COMMUNE DE GUILLESTRE (05600)

MODIFICATION SIMPLIFIÉE N°1 DU PLAN LOCAL D'URBANISME

1. RAPPORT DE PRESENTATION

Schéma de l'OAP avant modification

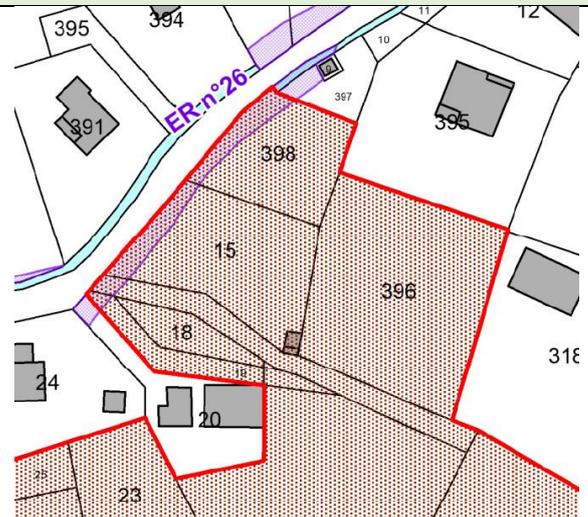
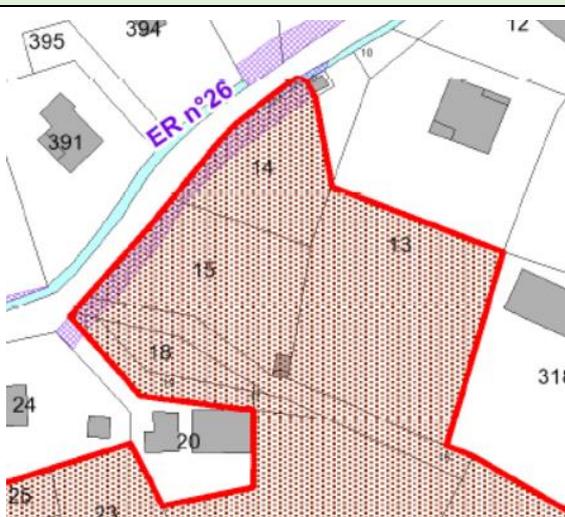
Le secteur de la Longeagne est modifié pour prendre en compte certaines réalités quant à l'aménagement du secteur.

Pour le secteur 5, la modification tient plutôt de la cohérence avec la modification mise en œuvre dans le règlement pour les petits programmes de logements, ce secteur ne présentant pas une capacité démesurée et le chemin du Silence étant dans ce tronçon relativement large (4.50 m au point le plus étroit). Les accords à trouver par le pétitionnaire sur d'autres fonciers que le sien sont trop limitants et la commune n'a pas encore réussi à mobiliser les emplacements réservés mis en place, qui sont maintenus. La municipalité estime que le blocage généré n'est pas pertinent au regard des enjeux pour la sécurité routière qui peuvent totalement être pris en compte avec la largeur de voie actuelle. La partie écrite de l'OAP est donc modifiée en ce sens, ainsi que le schéma de l'OAP (flèche violette retirée). Les emplacements réservés sont par contre maintenus, ce qui devrait permettre à terme l'élargissement du chemin (en lien avec l'accès plus général au cimetière, au parking ...).

Enfin, suite à la modification de l'ER n°1 (voir justification par ailleurs), son report dans l'OAP est modifié (parking public au sud de l'extrait d'OAP sur le secteur n°5).

10. Modifications relatives l'OAP du Serre

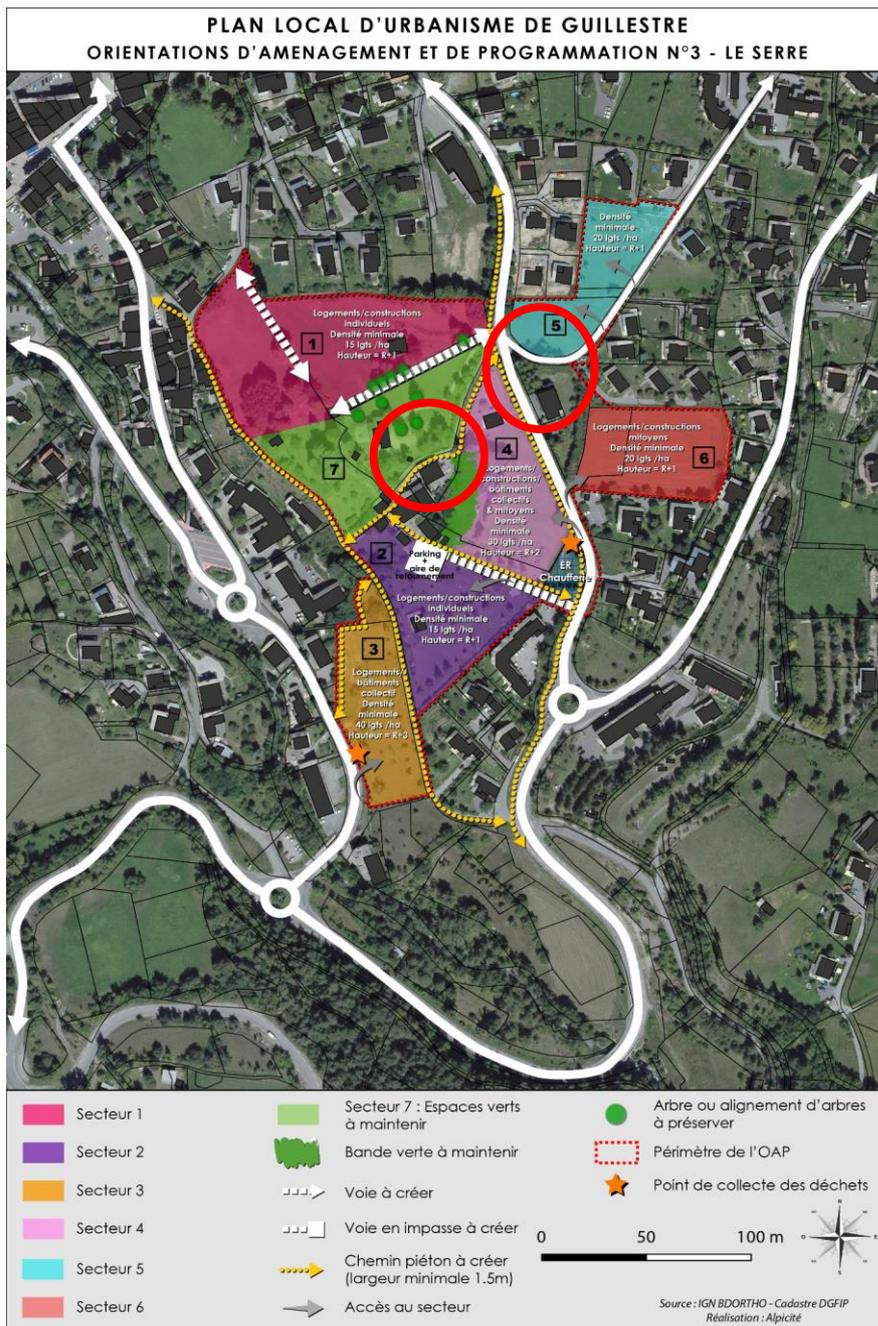
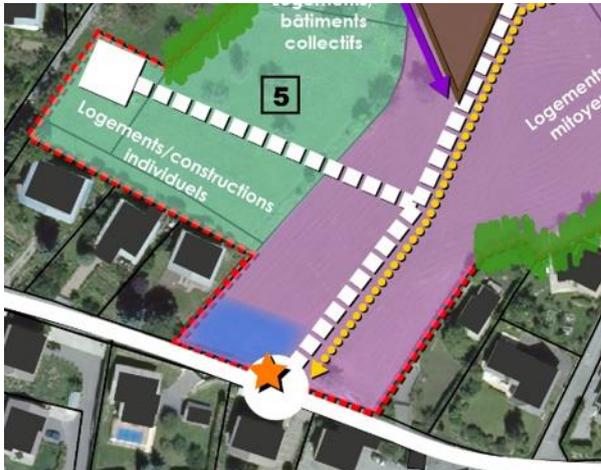
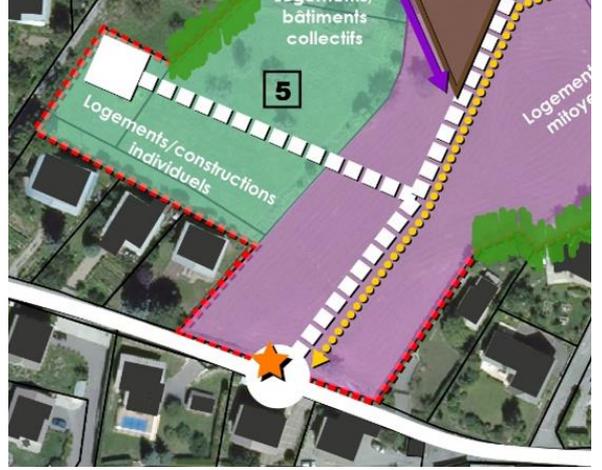
L'OAP du Serre présente sept secteurs d'aménagements distincts, représentés graphiquement.

Néanmoins, une partie du schéma d'aménagement n'est concernée par aucun secteur (parties entourées en rouge ci-dessus) ce qui créait pour certains une ambiguïté quant aux règles applicables, dans le cadre du règlement et de l'OAP.

L'OAP est donc complétée par écrit pour préciser que ces terrains appartiennent bien à l'OAP, et qu'ils doivent dans ce cadre en respecter les dispositions lorsque celles-ci ne concernent pas un secteur particulier. Il est aussi précisé que ces terrains peuvent participer des autres opérations prévues, si cette participation en respecte les principes généraux (ce qui n'était pas interdit, et donc a priori pouvait déjà être réalisé).

12. Suppression / modification d'emplacements réservés

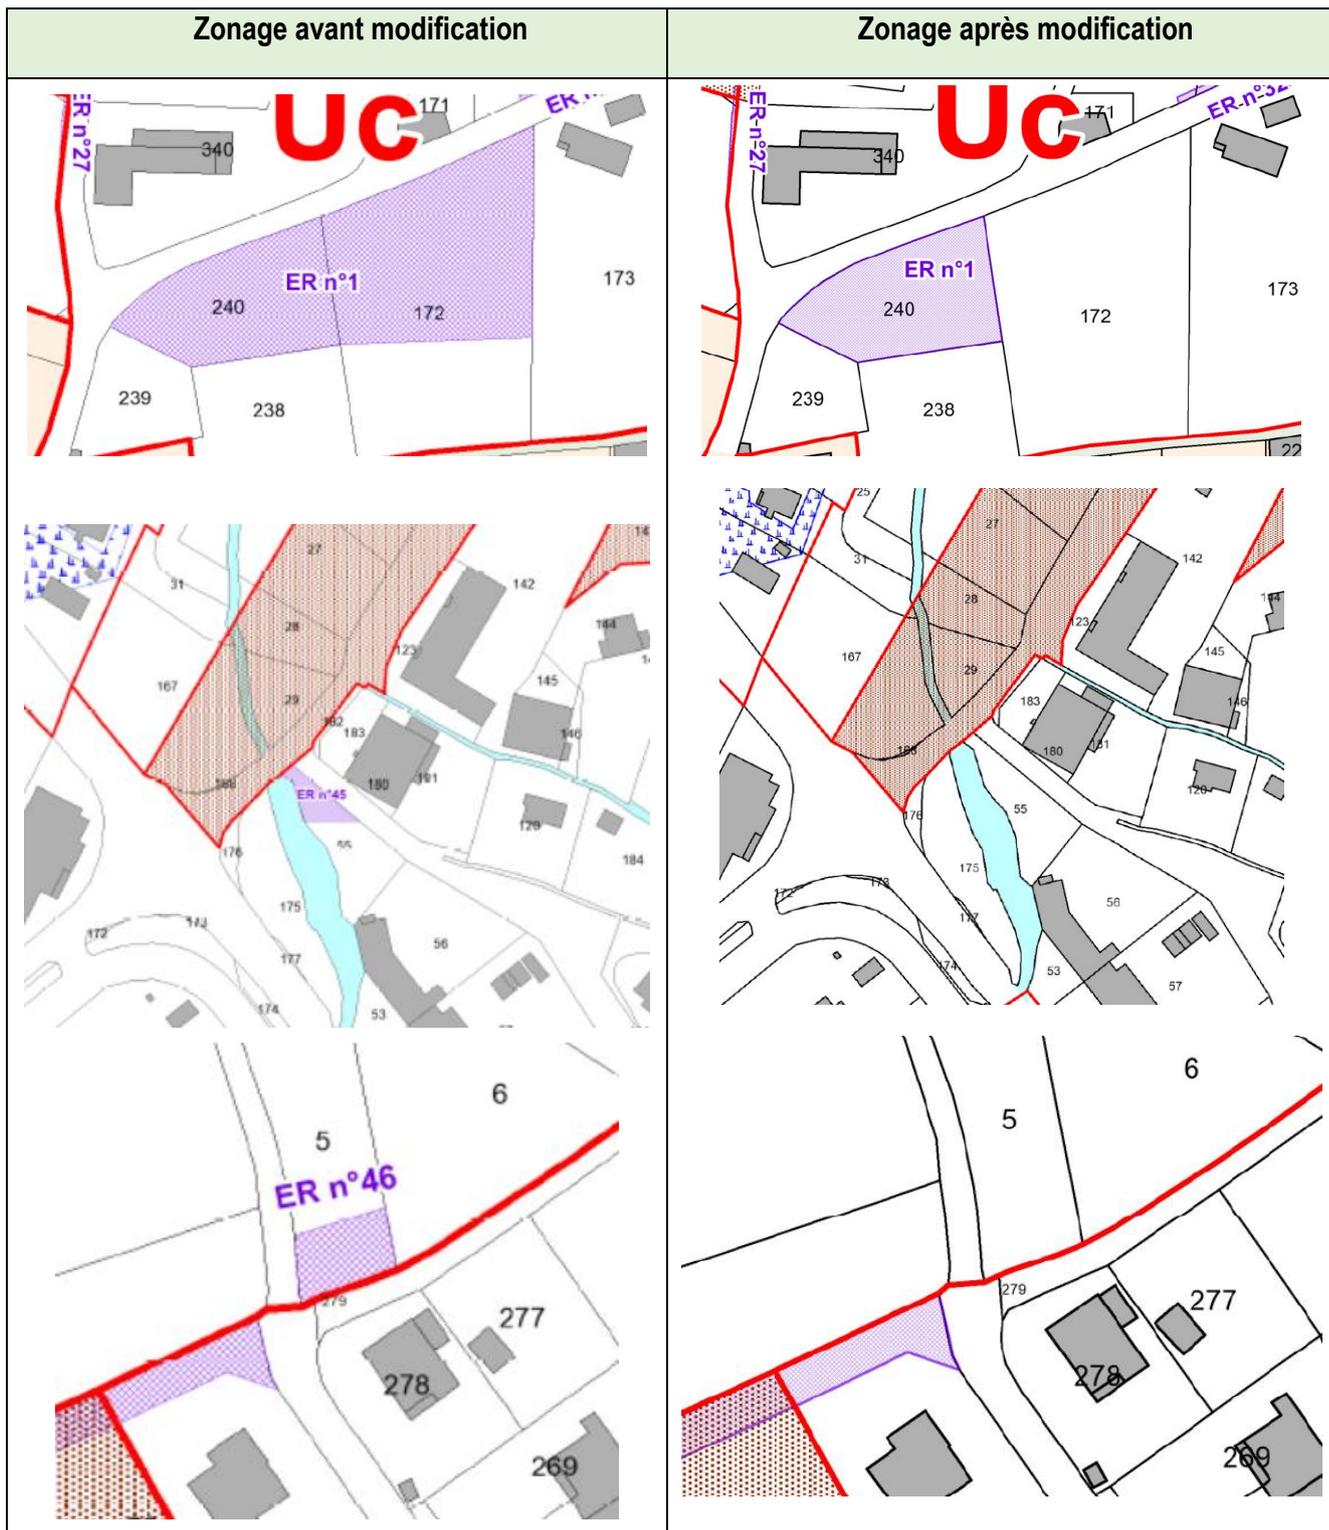
2 emplacements réservés (n°45 et 46) visant à la création de nouveaux points de collecte sont retirés car le gestionnaire de la collecte des déchets (la CCGQ) a constaté leur inutilité. Il ne sert donc à rien de continuer à grever les terrains concernés. Le zonage est donc modifié en ce sens, ainsi que le règlement écrit (tableau des ER).

Pour l'emplacement réservé n°1, la commune a validé avec le propriétaire l'achat d'une partie de l'emplacement réservé sur la parcelle AH172 soit 1000 m². Le résidu de l'emplacement réservé, après bornage n'a plus été jugé utile au regard des besoins de stationnement sur ce secteur (voir délibération n°20220517-04 du 23 mai 2022). Cette partie résiduelle avait d'ailleurs été délaissée à travers la délibération, ce que traduit simplement la modification simplifiée n°1 (retrait de la partie à acquérir + partie délaissée soit la totalité de l'ER sur la parcelle AH172). L'emplacement réservé est par contre maintenu sur la parcelle AH240 soit 1000 m². Ces éléments sont traduits sur le zonage (et reportés sur l'OAP n°1 – voir extrait fourni précédemment).
